MODULO PER LA PRESENTAZIONE DI OSSERVAZIONI A PIANI/PROGRAMMI/PROGETTI
SOTTOPOSTI A PROCEDIMENTI DI VALUTAZIONE AMBIENTALE DI COMPETENZA REGIONALE

Procedimento di autorizzazione unica di Valutazione di Impatto ambientale (VIA) ai sensi del Capo III della L.R. 4/2018 relativo al progetto denominato "2020MOAG0023 - realizzazione di tre coppie di pozzi nell'ambito della riorganizzazione del campo acquifero di Bosco di Fontana" nel Comune di Rubiera (RE) con contestuale variante sostanziale all'istanza di concessione di derivazione, che comprende anche la variante agli strumenti urbanistici e di settore del Comune di Rubiera e la procedura espropriativa, presentato da ATERSIR e Aimag s.p.a., pubblicato sul BURERT n. 12 del 17/1/2024 e ripubblicato sul BURERT n. 255 del 31/7/2024.

PROCEDIMENTO DI AUTORIZZAZIONE UNICA DI VALUTAZIONE DI IMPATTO AMBIENTALE (VIA) AI SENSI DEL CAPO III DELLA L.R. 4/2018 RELATIVO AL PROGETTO DENOMINATO "2020MOAG0023 - REALIZZAZIONE DI TRE COPPIE DI POZZI NELL'AMBITO DELLA RIORGANIZZAZIONE DEL CAMPO ACQUIFERO DI BOSCO DI FONTANA" NEL COMUNE DI RUBIERA (RE) CON CONTESTUALE VARIANTE SOSTANZIALE ALL'ISTANZA DI CONCESSIONE DI DERIVAZIONE, CHE COMPRENDE ANCHE LA

Fig. 2 – Estratto Allegato 1 “Reti tecnologiche” della relazione di progetto del PAE vigente

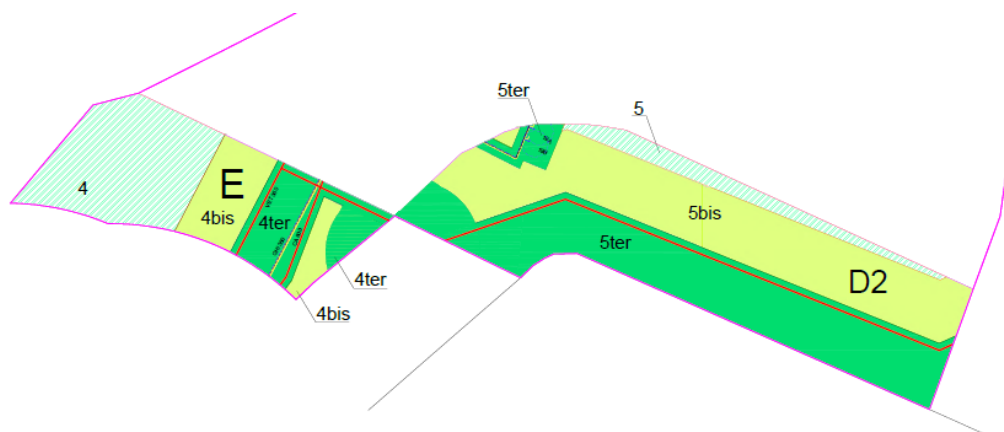
Oltre alla scelta di non considerare nella nuova proposta di variante al PAE i tracciati della condotta PE450 Est-Ovest e di quella GH 700 Nord-Sud, è stato impropriamente deciso di riproporre quelli contenuti nell’allegato 1 della relazione di progetto del PAE vigente di cui in figura 2 viene riportato un estratto.

Fig. 4 - Particolare Allegato 13 PAE

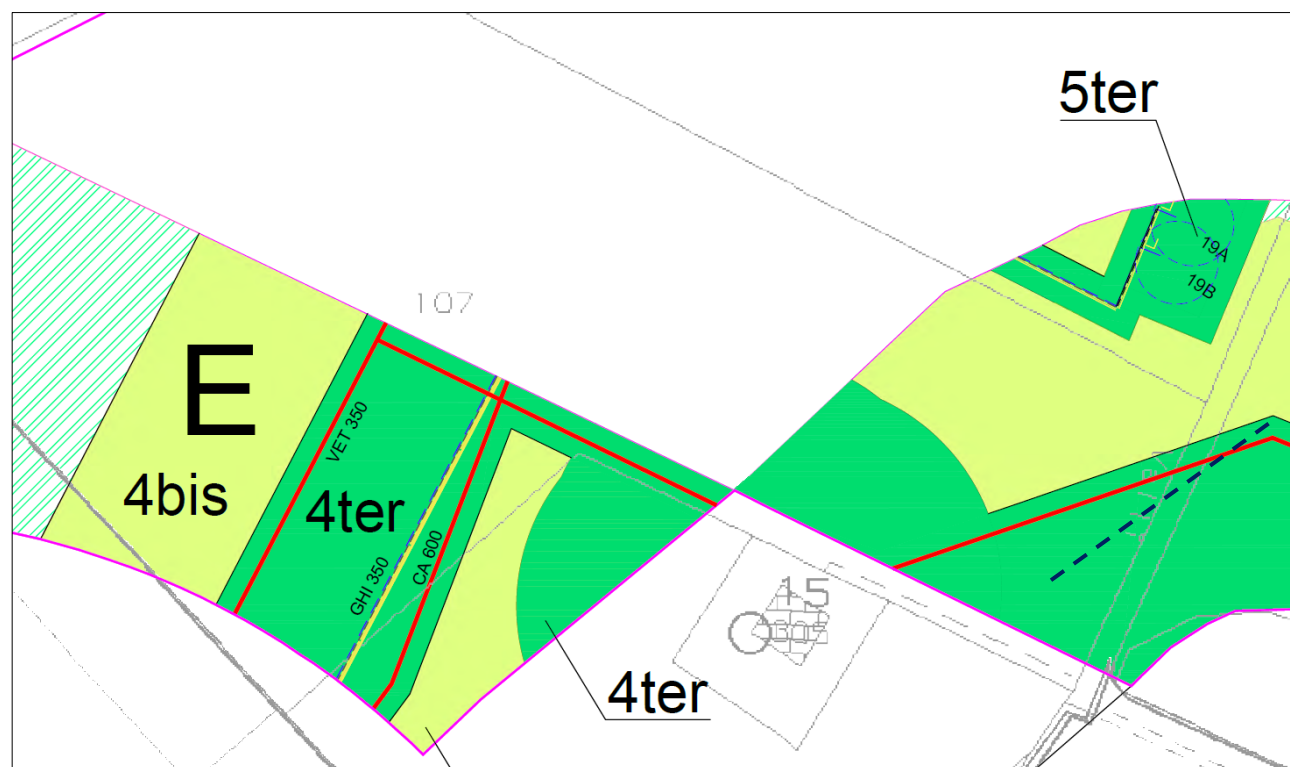
Tali tracciati sono riportati nell’Allegato 13 della nuova proposta di variante come da estratti riportati nelle figure 3 e 4 seguenti; la definizione dei volumi escavabili è stata quindi eseguita individuando le aree derogabili con la concessione di deroghe alle distanze di rispetto da tali infrastrutture il cui posizionamento indicato nella relazione di progetto del PAE vigente non corrisponde al loro reale posizionamento sull’area.

Sorprende che AIMAG abbia avallato tale proposta di variante in cui viene riportato il tragitto di una condotta 350 che attualmente è stata dismessa e sostituita dalla condotta già realizzata PE450 Est-Ovest e indicata con un tracciato che non corrisponde alla sua posizione reale (v. Fig. 3 e 4); tracciato che viene, invece, correttamente riportato nello stralcio della tavola 2 "Planimetria di progetto" del progetto definitivo approvato

Sempre nelle Fig. 3 e 4, ancora più evidente è la posizione non corretta della condotta CA 600 che, secondo la tavola 9 *“Planimetria sottoservizi esistenti AIMAG (Acqua, gas, fogna, illuminazione pubblica)”* del progetto definitivo di *“Sostituzione dell'adduttrice Fontana-Carpi, nel tratto compreso tra il campo pozzi di Fontana e la Via Galli Marchiò nel Comune di Rubiera”* – di cui si riporta un estratto in figura 6 – risulta collocata in affiancamento alla condotta VET 350. Si noti che in tale figura viene anche riportata la posizione della condotta VET 350 Est-Ovest che è stata sostituita da quella PE 450.

Fig. 7 – Estratto Fig. 1 – Tavola 1 – Zonizzazione - Relazione tecnica

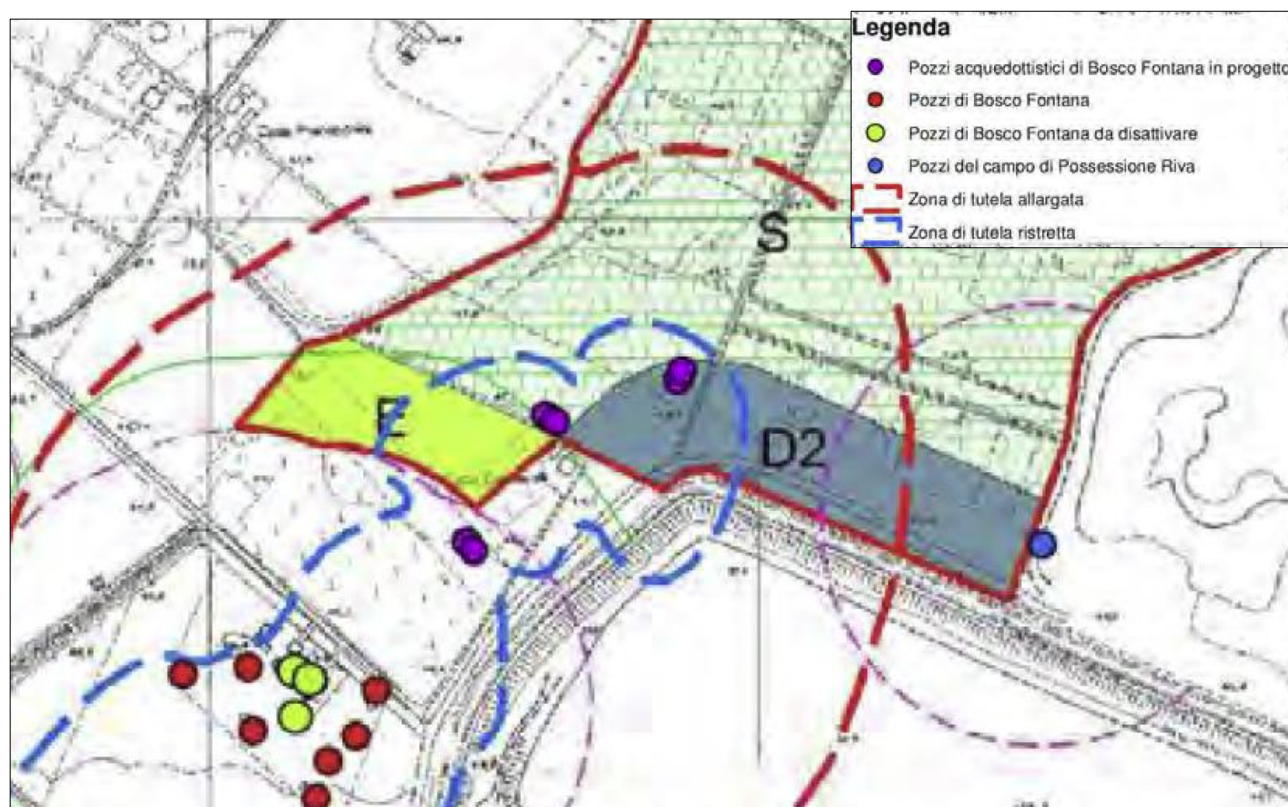
Come risulta dalla Fig. 1 della Relazione tecnica della Variante PAE modificata, di cui viene riportato in fig.7 un estratto, la fascia di rispetto allargata si estende, per il Polo estrattivo SE016, su tutta l'area estrattiva "E" e per circa l'85% dell'area "D2".

Si evidenzia come l’area di rispetto dal Pozzo 8 pari a 200 metri sia segnalata anche nell’estratto della fig. 1 della Relazione tecnica della proposta di variante riportato in Fig. 7, che ricade parzialmente all’interno della fascia di rispetto allargata proposta per i nuovi pozzi.

Quindi, da un lato, si sostiene che non esiste connessione scavo-falda e, dunque, si conferma la possibilità di esercitare l’attività estrattiva all’interno della fascia di rispetto dal pozzo 8 e, dall’altro, in modo contraddittorio, si ritiene che nella fascia di rispetto allargata dei nuovi pozzi (parzialmente coincidente con la fascia di rispetto del pozzo 8, come detto) le falde siano “non protette”, salvo approfondimenti da parte degli esercenti l’attività estrattiva.

Si richiede, pertanto, il ripristino della fascia di tutela allargata prevista dal PAE vigente e coincidente con quella contenuta nello Studio idrogeologico area Rubiera – casse espansione Secchia e contenuta, ai fini della pianificazione delle attività estrattive, nel PIAE di Reggio Emilia, provvedendosi, dunque, all'eliminazione della norma di verifica "positiva" della non connessione cava/falda.

Fig. 8 – Estratto da relazione di integrazione al quadro programmatico dello studio di impatto ambientale relativo alla “grande derivazione” di acque sotterranee pubbliche posta in località possessione riva in Comune di Campogalliano (MO).

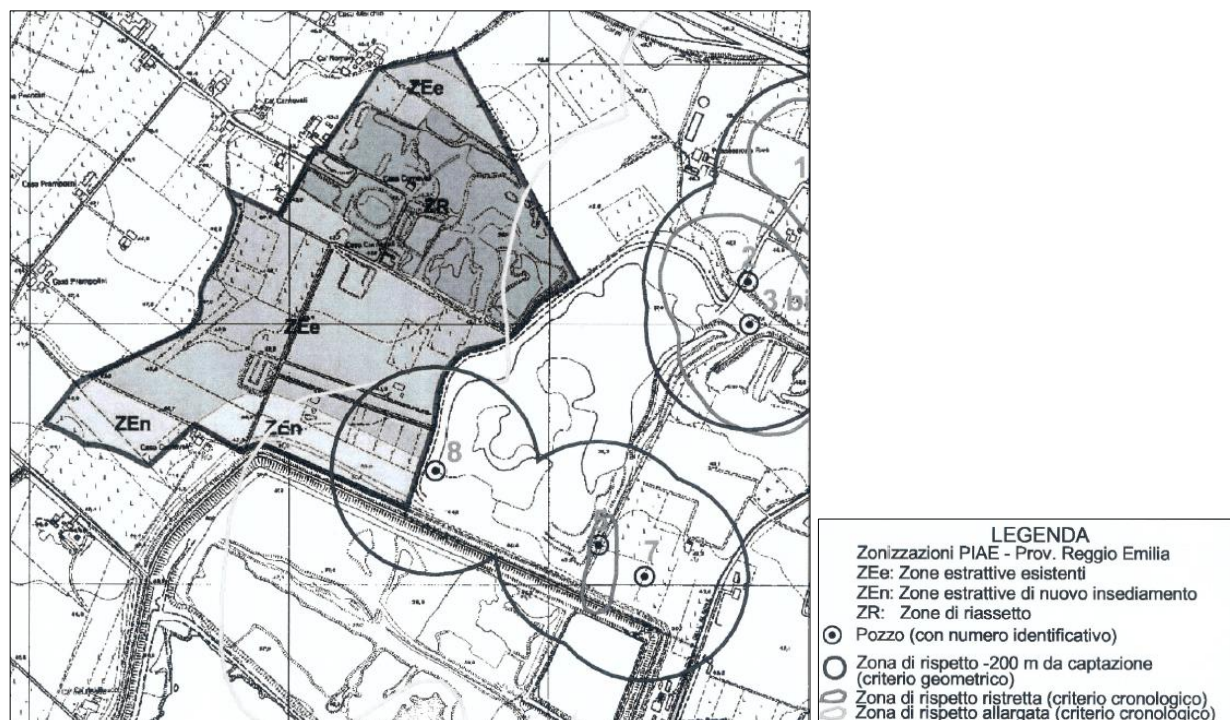
Si ricorda altresì che il rapporto tra la zonizzazione del PAE e le zone di rispetto dai pozzi acquedottistici era stato già affrontato nel 2015 dallo stesso tecnico che ha redatto il progetto, ovvero il Dott. Geol. Gasparini, nell’ambito dello studio di impatto ambientale per la procedura di Via relativa alla realizzazione di due nuovi pozzi in Comune di Campogalliano, individuati nella figura seguente dai numeri 7 e 8: si consideri, in particolare il pozzo n. 8, la cui fascia di rispetto dei 200 metri prevista dal punto di captazione interessava direttamente le aree estrattive in Comune di Rubiera che coincidono con quelle attuali.

Il tecnico in questo caso concludeva che *“non è previsto lo scavo interferente con la falda captata dai pozzi acquedottistici essendo la profondità massima raggiungibile **vincolata alla presenza di un setto argilloso impermeabile, la cui esistenza in area è stata più volte comprovata, e che rappresenta una barriera di protezione all’infiltrazione diretta verso gli acquiferi sottostanti**”*, confermando quindi la possibilità di esercizio dell’attività estrattiva nell’area Zen orientale in cui si prevedeva, come anche attualmente, una profondità di scavo massima di 10 metri, **in quanto lo scavo risulta non in connessione con la falda sfruttata dai pozzi.**

Fig. 9 – Estratto Fig. 1 – Tavola 1 – Zonizzazione - Relazione tecnica

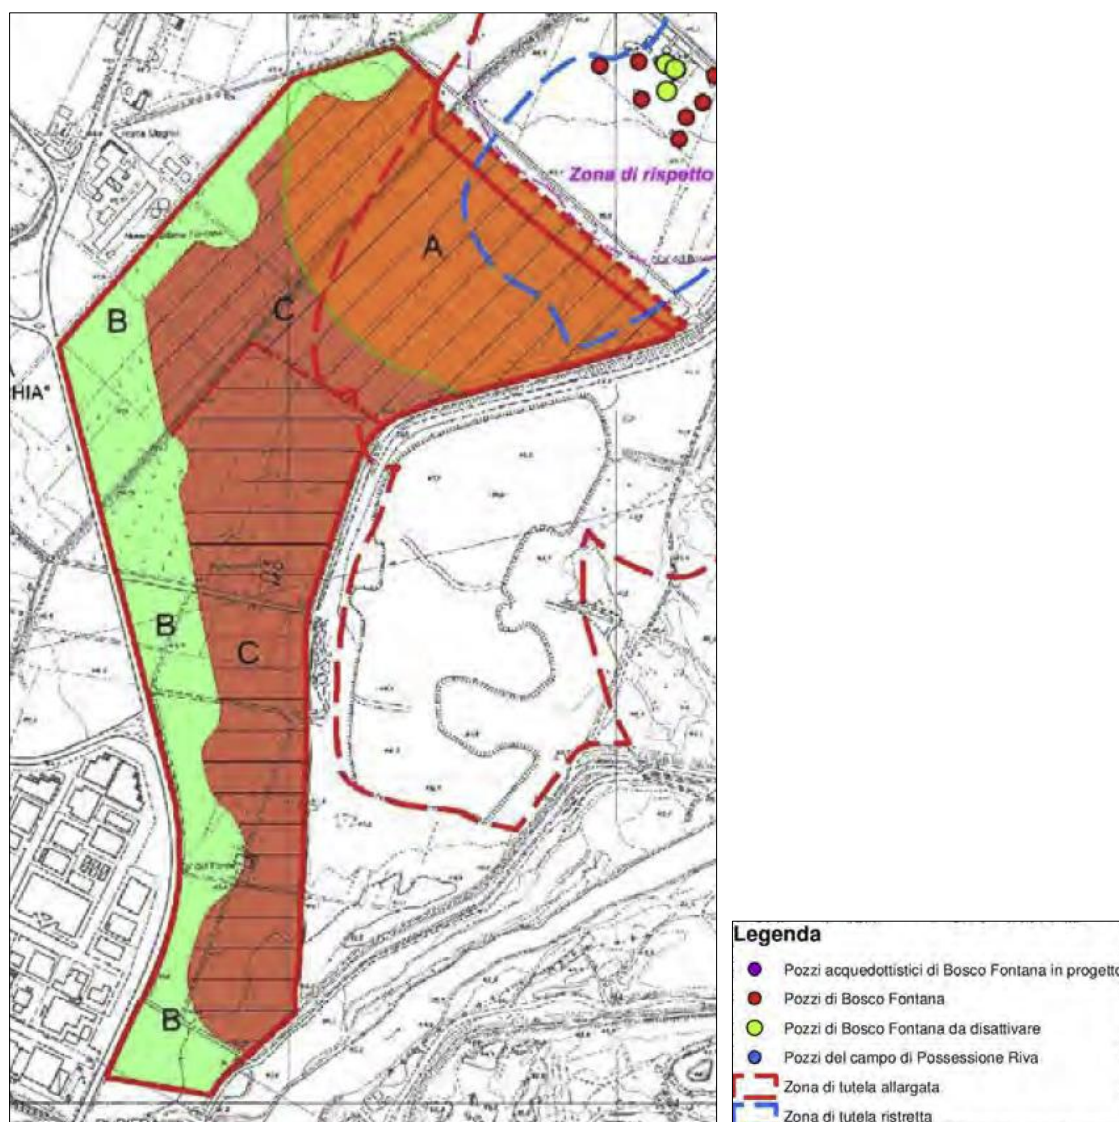
I vincoli determinati dalle fasce di rispetto si estendono anche al Polo estrattivo SE108 “Ampliamento casse di espansione Fiume Secchia”, come riportato nella fig.9 -Estratto Fig. 1 Tavola 1 – Zonizzazione-, contenuta nella Relazione tecnica della nuova variante specifica al PAE, proposta con modifiche a seguito delle richieste di integrazioni da parte della RER dell’11/03/2024.

Anche per tale Polo estrattivo viene prescritto ai privati in fase di attuazione la verifica della non connessione cava/falda. Si fa presente che tale improprio allargamento delle zone di tutela, oltre ad apportare modifiche alle condizioni di escavazione, contrasta, senza motivo, con la realizzazione dell'ampliamento della cassa di espansione. L' ampliamento delle zone di tutela ristretta ed allargata verso sud, risulta, infatti, fuori luogo, essendo presente e noto a tutti, il consistente strato di argilla, presente nel comparto Cà Del Bosco appena al di sotto del primo livello delle ghiaie, che impedisce di fatto ogni presunta connessione tra l'attività di escavazione e le falde sfruttate a scopi acquedottistici nel campo acquifero di Bosco Fontana. Non si comprende, inoltre, il criterio adottato per il tracciamento della nuova zona di tutela allargata del Polo SE 108 che si estende anche all'interno dell'attuale cassa di espansione; tutto ciò senza alcuna adeguata logica di ordine tecnico. Tali modifiche esulano dal progetto sottoposto a VIA, che è la realizzazione di 3 coppie di nuovi pozzi acquedottistici.

Fig. 10 – Tavola 1 – Zonizzazione - Proposta variante PAE

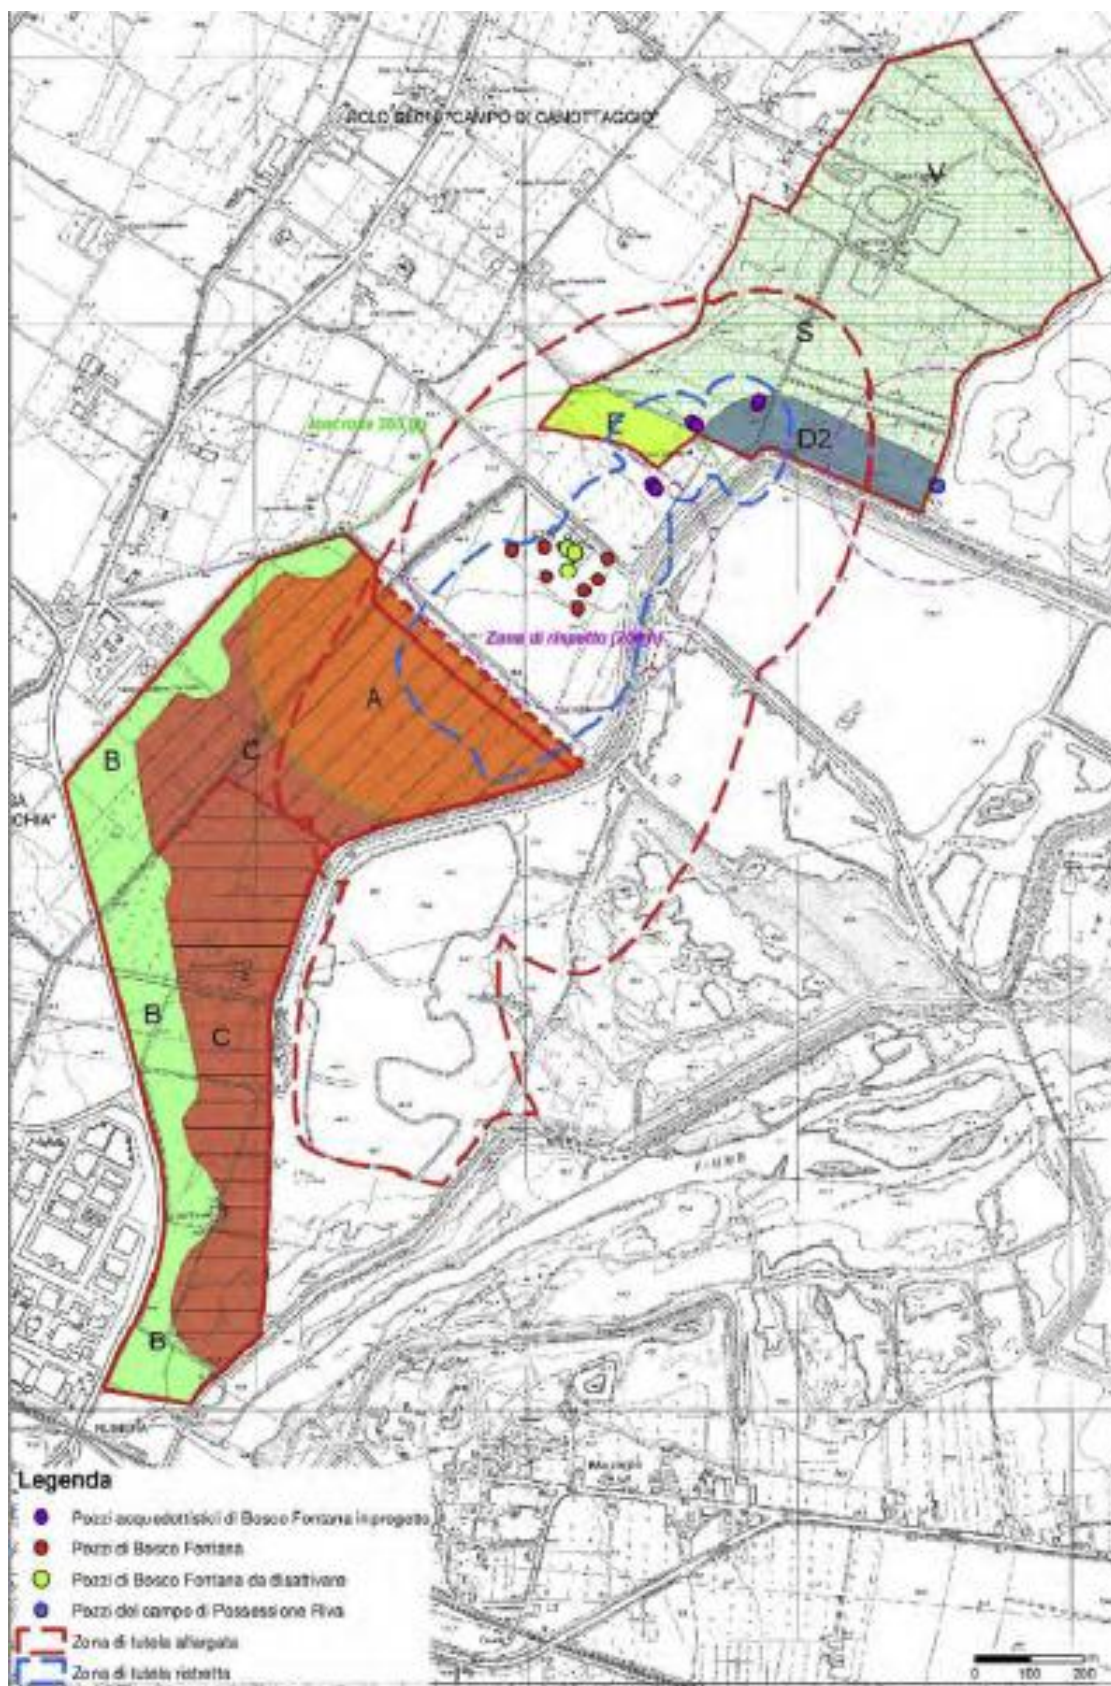
La figura 10 riporta la nuova tavola di zonizzazione del PAE proposta di Variante PAE, con l'estensione complessiva delle zone di rispetto.

Si richiede inoltre che lo studio ambientale sia dotato di specifici approfondimenti geognostici al fine di stabilire in questa sede la compatibilità o meno dell'attività estrattiva con la situazione idrogeologica all'interno delle fasce di rispetto ristretta ed allargata proposte nella variante PAE, dovendosi considerare tale aspetto come uno degli obiettivi primari dello studio di impatto ambientale.

Fig. 14 – Individuazione aree di scavo residue.

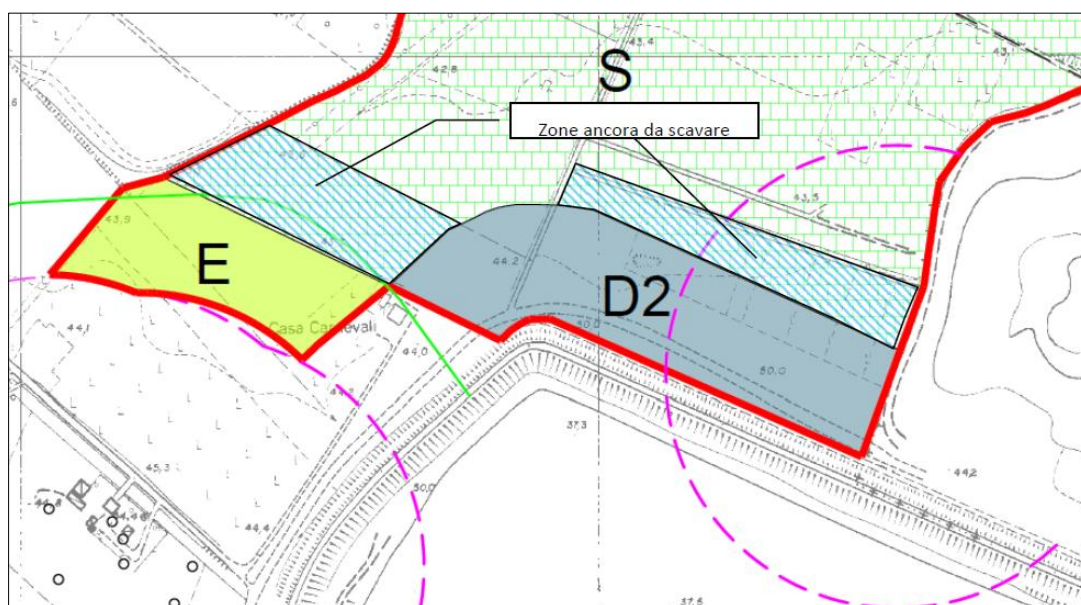
Nelle osservazioni alla precedente proposta di Variante PAE l'osservante aveva evidenziato la necessità di correzione nella relazione tecnica delle affermazioni relative a due zone definite dal PAE di "ex-cava" individuate in fig. 14, ma sulle quali non è stata esercitata attività estrattiva, riconoscendo il residuo estrattivo presente escavabile, benché limitato in parte dalle nuove previsioni del progetto in esame.

Appare quanto meno singolare che l'osservazione sia ritenuta non pertinente in relazione al fatto che su tale tema la proposta di variante al PAE *"non presenta nessuna modifica ed è quindi esclusivamente attinente al PAE vigente"*. Si evidenzia infatti come il progetto preveda in tali aree la collocazione di interconnessioni con i pozzi in progetto, una fognatura, l'area dedicata ai pozzi 18° e 18B, e la viabilità di accesso. Questo comporterà una riduzione significativa dei volumi escavabili in tali zone, che ricordiamo, sono state definite per un errore materiale del PAE zone di ex-cava, errore più volte riconosciuto dall'Amministrazione Comunale. Si ricorda inoltre che su tale aspetto l'osservante ha presentato al Comune di Rubiera in data 26/04/2022 prot. 5626 istanza di apertura di conferenza dei servizi preliminare per la verifica di fattibilità di variante al P.A.E. del Comune di Rubiera.

Si richiede quindi che, in questa fase, la proposta di variante PAE preveda la correzione di tale errore.
